**TRE/BA - CONC. 01/2021 - SOLICITAÇÃO DE ESCLARECIMENTO N.º 02**

OBJETO: Contratação de Empresa de Engenharia ou Arquitetura para a execução dos serviços de reforma do edifício principal, bloco dos serviços e prédio dos cartórios (Anexo I) do Tribunal Regional Eleitoral da Bahia.

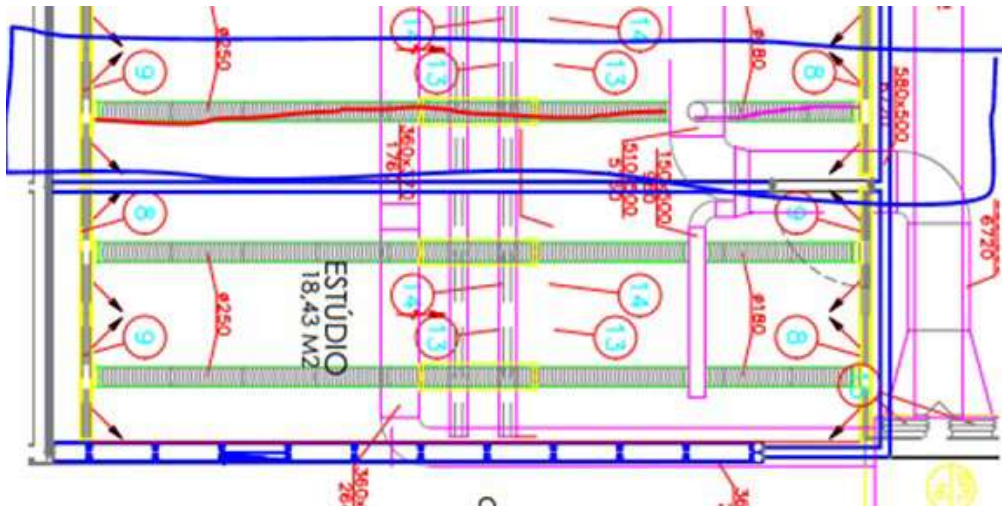
Na planta baixa - 1º pavimento - bloco 01 a 05 (arquivo PROJETO AR-CONDICIONADO 06 a 10) é representado um detalhe em amarelo próximo aos dutos flexíveis (recorte a baixo), porém sem especificação do detalhe, Favor informar como devemos proceder quanto ao detalhe em amarelo.

- *Resposta: O detalhe em amarelo refere-se à sobreposição dos dutos flexíveis. Indica que existem dutos passando um por cima do outro.*
